**LENTOKELPOISUUS-
 TIEDOTUS**
AIRWORTHINESS DIRECTIVE

M 79/56
 24.11.1956

79. M- määräys No. 79/56: Hydraulinen käsipumppu

Koskee: DHC-2 Beaver lentokoneita, sarjanumerot 1/451.

Figure 1 - Installation of Brackets on Flap Hydraulic Pump, Part No. 430 R.DH

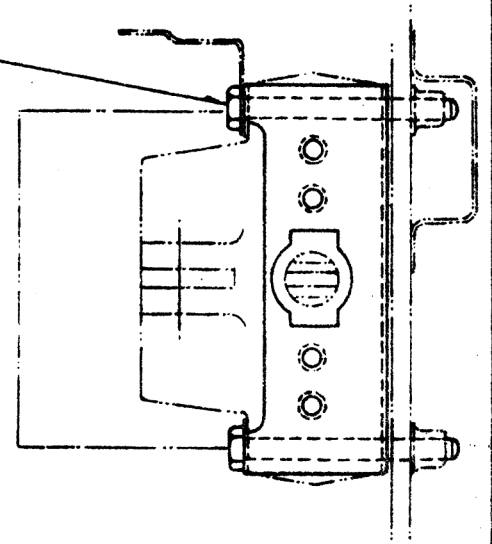
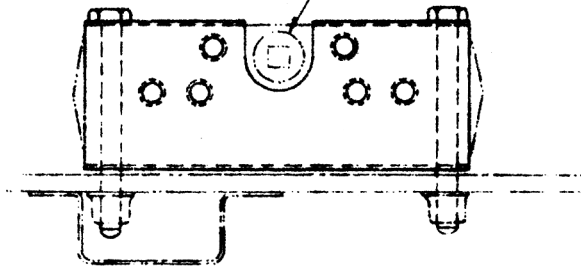
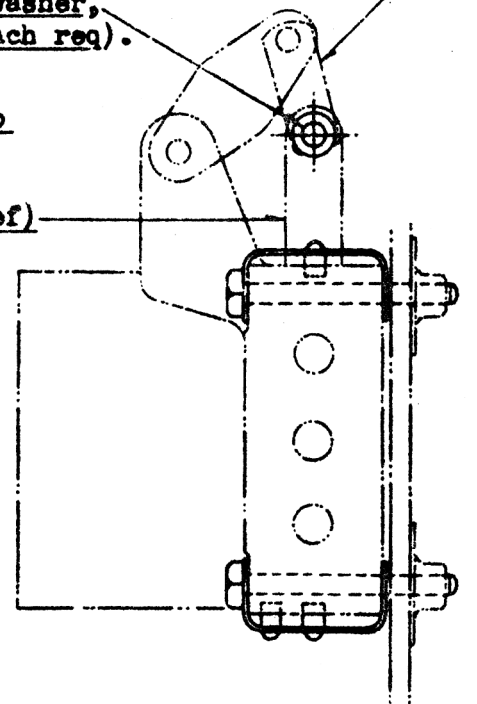
Toimenpide: Koska on sattunut, että laskusiivekkeiden hydraulisen käsipumpun eräät kiinnitykset ovat pettäneet on sarjavalmistuksessa toteutettu modifikaatio 2/926, joka myöskin on suoritettava vanhemmissa jo käytössä olevissa koneissa.

Irroitetaan pumppu tyhjentämättä hydraulijärjestelmää. Kiinnityspultit AN-365-416 hylätään. (Vrt. kuvaa). Etumaiseen tukilevyyn SK-569-1 niitataan 6 erikoistappia ja taaempaan 4, kuvan osoittamalla tavalla.

Nivelosa A-4067 kiinnitetään paikoilleen sokkapultilla AN-394-17 käyttäen aluslevyä AN-960-416 L sekä sokkaa AN-381-2-3.

Note No. 2. - Remove existing mounting bolts, and replaced by AN.4-22.A bolts. (4 Required).

Note No. 1 - Existing AN.24-13.A bolt and AN.365-416 nut removed, and replaced by AN.394-17 pin, AN.960-416.L washer, and AN.381-2-3 split pin. (1 each req).

Rivet pins to brackets before assembly.
